## Notat

### Svar på spørgsmål af 21. maj 2021 om udsættelse af Gadelandsprojektet

### **Ændringer i forhold til Cykelstier på Gadelandet – Københavns Kommunes igangværende anlægsprojekt**

Figur 1 AAB afd. 38 - ID OPL G FOR INFRASTRUKUR 23. juni 2020

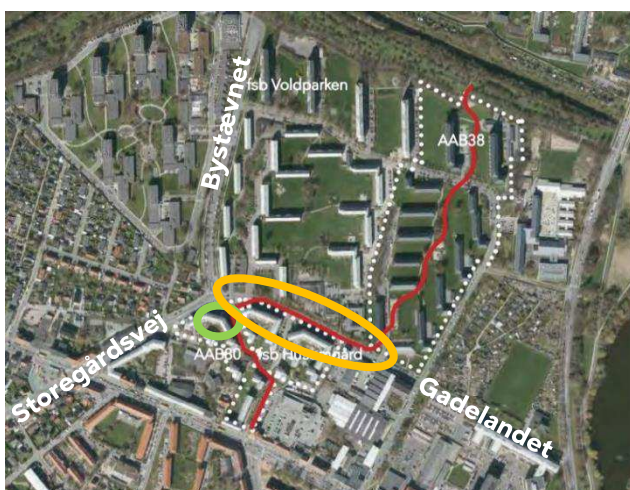
Formanden for Boligforeningen AAB afd. 38 anmoder Teknik- og Miljøudvalgets medlemmer om at uds tte projektet med Cykelstier p  Gadelandet. Anmodningen er begrundet i et  nske om at skabe en bedre visuel sammenh ng mellem AAB's afdeling 38, p  den ene side af Gadelandet, med AAB's afd. 80 og Boligforeningen fsb's boliger p  den anden side af gaden. AAB  nsker:

1. Mulighed for at formulere en kunstnerisk sammenh ng p  tv rs af gaden (se figur 1 - r d linje)
2. AAB's  nsker om kunstnerisk sammenh ng forts tter igennem en del af den offentlige vej Gadelandet (se figur 1 - orange oval)
3. Muligheden for at f  mere tid til at koordinere med fsb's afdeling ved Husumg rd og deres indbyrdes planer for arealet ud for krydset Storeg rdsvej/Byst vnet/Gadelandet (se figur 1 - gr n cirkel)

Teknik- og Miljøforvaltningens nuværende projekt på Gadelandet har karakter af et trafikalt projekt, der bl.a. ved københavnerfortov og cykelstier skal skabe tryghed og genkendelighed for alle trafikanter på hele strækningen. Forvaltningen har været i løbende dialog med AAB og har indarbejdet så mange af deres ønsker, som det er muligt inden for den ramme, der er givet i projektet, jf. projektforslag (TMU 31. maj 2021).

For at imødekomme AAB's ønske om en kunstnerisk sammenhæng på tværs af gaden, er det nødvendigt med en ny politisk beslutning og tilsvarende økonomisk bevilling til at igangsætte og anlægge et sådant byrumsprojekt på Gadelandet.

Det eksisterende projektforslag kan sættes i bero. Herefter kan der igangsættes en foranalyse med yderligere omverdens inddragelse omkring AAB's ønsker om kunstnerisk sammenhæng, når de kunstneriske elementer er gjort mere konkrete. Borgerrepræsentationen kan beslutte, at midler fra det igangværende projekt omdisponeres til en foranalyse.

Afhængig af omfanget i ønskerne vil der skulle projekteres på ny for Gadelandet. Forvaltningen vurderer, at op til halvdelen af det eksisterende projektforslag skal omprojekteres. Dertil kommer en eventuel merudgift til øgede anlægsomkostninger og eventuel øgede omkostninger til fremtidig drift pga. kunstneriske elementer. Disse to poster kan dog ikke prissættes nærmere, før AAB's ønsker til en kunstnerisk sammenhæng er blevet yderligere præciseret.

Det er forvaltningens estimat, at udarbejdelse af ovenstående foranalyse og efterfølgende projektering vil tage 1-1 ½ år, fra det tidspunkt AAB kan redegøre mere præcist for deres ønsker. Hertil kommer godkendelses- og senere anlægsperiode. Gadelandet kan således stå klar med nye cykelstier omkring 2½-3 år efter afklaring med AAB. Det igangværende projekt er forventet ibrugtaget ultimo 2022.

Krydset Storegårdsvej/Bystævnet/Gadelandet er udenfor den nuværende projektgrænse, hvorfor AAB og fsb indbyrdes koordinering på privat matrikel ikke bør blive påvirket af kommunens forestående anlægsprojekt på Gadelandet på dette sted.
